RESOLUCIÓN N° 811

OBRA: "CONSTRUCCIÓN JARDÍN DE INFANTES N° 251 ARMONIA CADAVEIRA DE PEDROCCO – MODELO POSPANDEMIA – LOCALIDAD DE SAN GREGORIO - DPTO. GRAL. LOPEZ – PCIA. DE SANTA FE"

CIRCULAR ACLARATORIA N° 2 (con consulta)

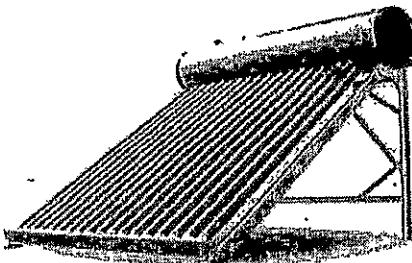
Consulta 6:

- Solicitamos se aclare si las garantías de las bombas y resistencias de respaldo son de 6 meses, atento a que estipularon 15 años.

Se pide 15 años de vida útil y dos años de garantía. En el mercado se encontrarán colectores solares con estos requerimientos.
